## 改善箇所説明図

### 不適合発生箇所

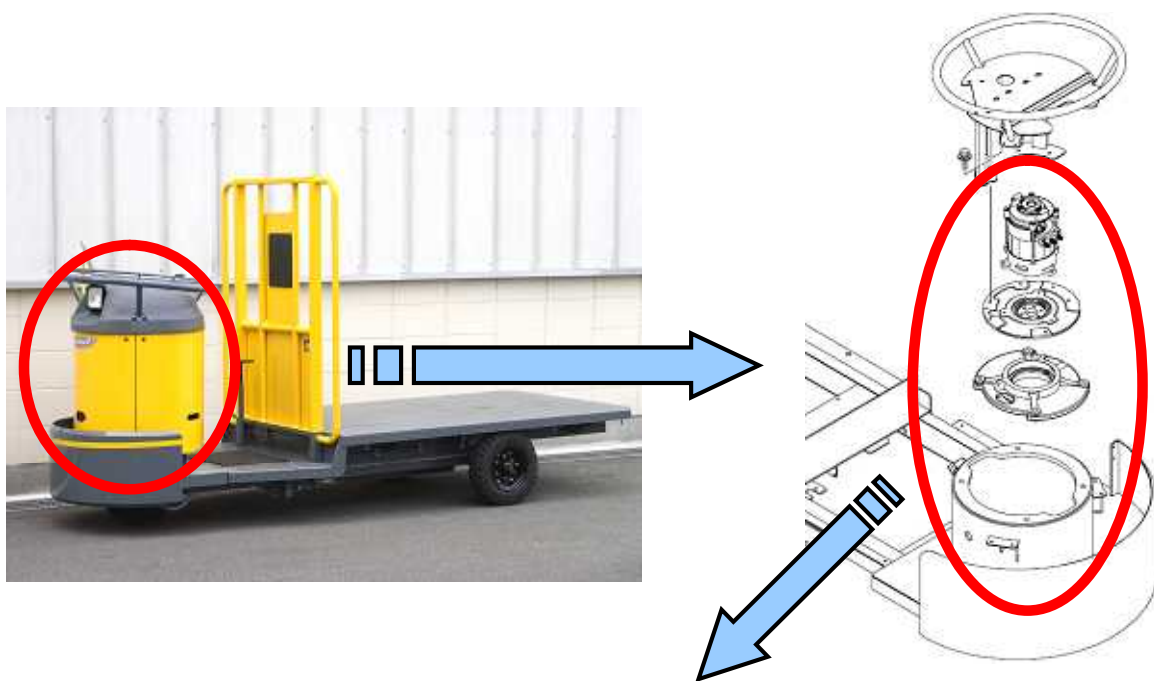
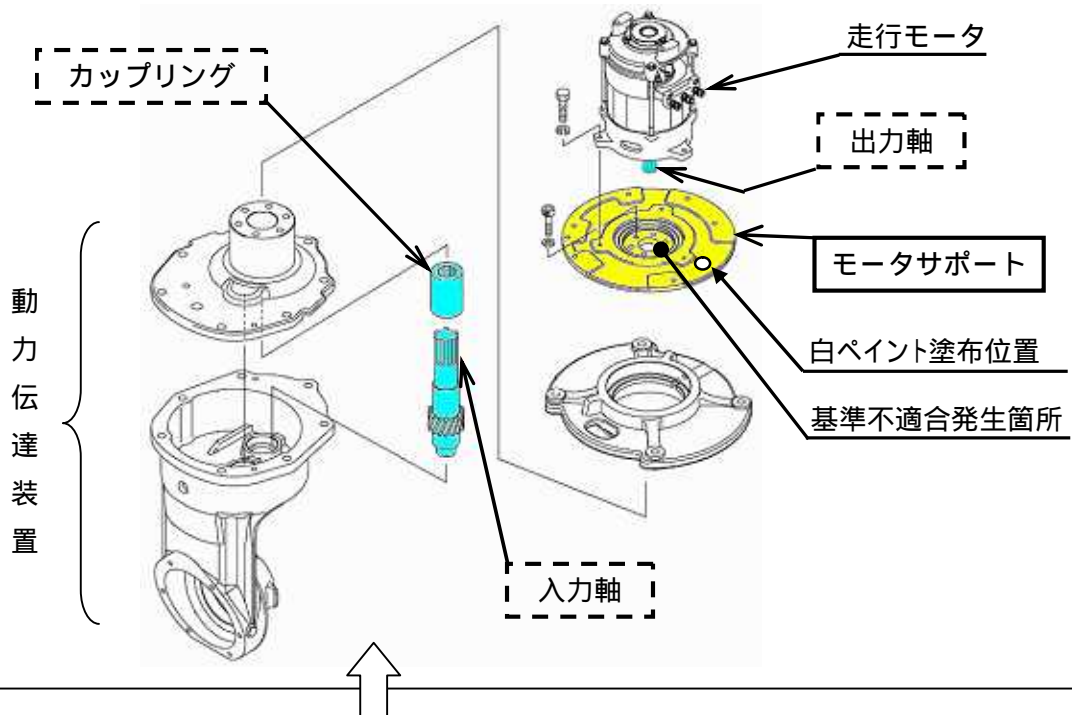
ターレット式構内運搬自動車において、走行モータを動力伝達装置に取り付けるためのモータサポートの加工不良により、走行モータの出力軸と動力伝達装置の入力軸の芯がずれた状態で組み付けられたものがある。そのため、動力伝達装置の入力軸やカップリング、走行モータの出力軸のスプライン部が摩耗し、走行不能となるおそれがある。

全車両、モータサポートを良品に交換する。  
また、全車両、動力伝達装置の入力軸やカップリング、走行モータの出力軸を点検し、摩耗している場合は新品に交換する。

識別：改善実施済車には、車両背面バックレスト側面の中間位置辺りに№2858 のステッカーを貼付けし、交換したモータサポートに白ペイントを塗布する。
